**Avis délibéré de la mission régionale d'autorité environnementale  
sur la révision (arrêt n°2) du plan local d'urbanisme (PLU) de la  
commune de Saint-Symphorien-d'Ozon (69)  
(2<sup>e</sup> avis)**

**Avis n° 2022-ARA-AUPP-1205**

**Avis délibéré le 20 décembre 2022**

Figure 1 : Consommation des espaces NAF - période 2009-2021 (source : Cerema)

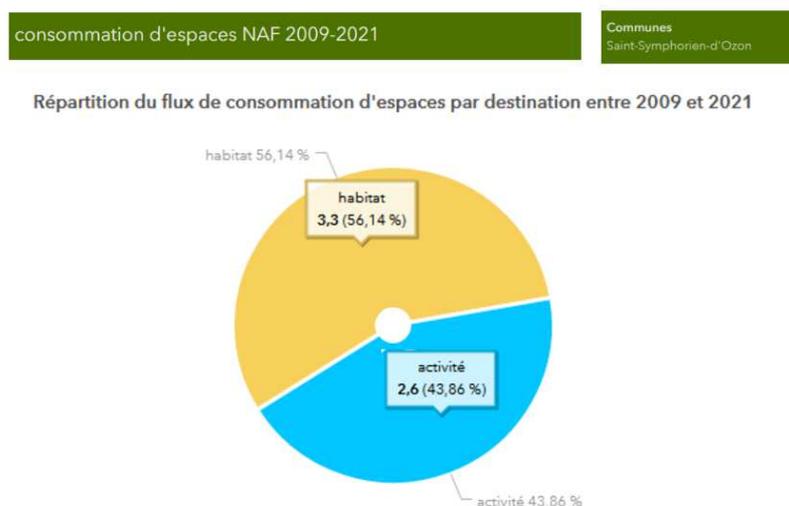
Selon les données qui figurent sur le portail de l'artificialisation des sols du ministère de la transition écologique<sup>13</sup>, il apparaît que la commune de Saint-Symphorien-d'Ozon a consommé 5,9 ha d'espaces NAF sur la période 2009-2021 (figure 1), soit environ 6 ha.

Pour respecter la trajectoire nationale d'absence d'artificialisation nette des sols en 2050, le PLU devrait diminuer de moitié la consommation des espaces NAF sur la prochaine décennie par rapport à la précédente et ainsi ne pas dépasser 2,95 ha, soit environ 3 ha. Or, tel n'est pas le cas puisque le PLU prévoit d'ici 2032 près du double de consommation d'espaces NAF avec près de 6 ha (5,73 ha) comprenant 2,4 ha dans l'OAP n°1 (zone AUa, EE p.39), 3 ha dans l'OAP n°2 (zone AUb, EE p.36) et environ 0,33 ha dans l'OAP n°4 (zone AUc, voir figure 2), sans même comptabiliser la consommation d'espaces NAF induite par la réalisation des équipements publics (17 emplacements réservés, RP § II.2 p.181) non renseignée dans le dossier.

**L'Autorité environnementale recommande de préciser la consommation des espaces naturels, agricoles et forestiers sur les dix dernières années et de définir dans le PLU une trajectoire de consommation future qui s'inscrive dans l'engagement national de zéro artificialisation nette à l'horizon 2050.**

Figure 3 : OAP n°1 "Dessous le Palais" – pollution du bruit et de l'air (source : ORHANE et dossier)

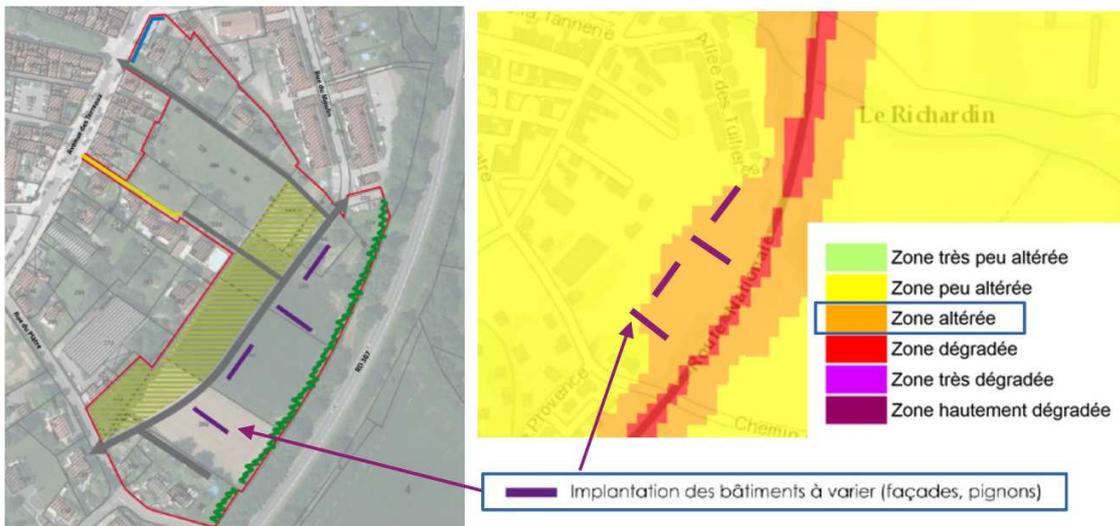
L'OAP n°1 prévoit des établissements recevant du public vulnérable sur un secteur qui est identifié comme « altéré » au regard du bruit et de l'air par l'observatoire régional harmonisé Auvergne-Rhône-Alpes des nuisances environnementales (figure 3)<sup>22</sup>. Le nouveau PPA3 de l'agglomération lyonnaise engage précisément à éviter ce type de localisation ou, à défaut de solution alternative – à établir – de prévoir dans l'OAP des solutions constructives adaptées à l'environnement (orientation, distribution intérieure, filtration renforcée, entrées d'air acoustiques, etc.).

**L'Autorité environnementale recommande d'approfondir la traduction, dans les orientations d'aménagement ou le règlement, d'une meilleure prise en compte de la pollution de l'air, en particulier dans l'OAP n°1.**
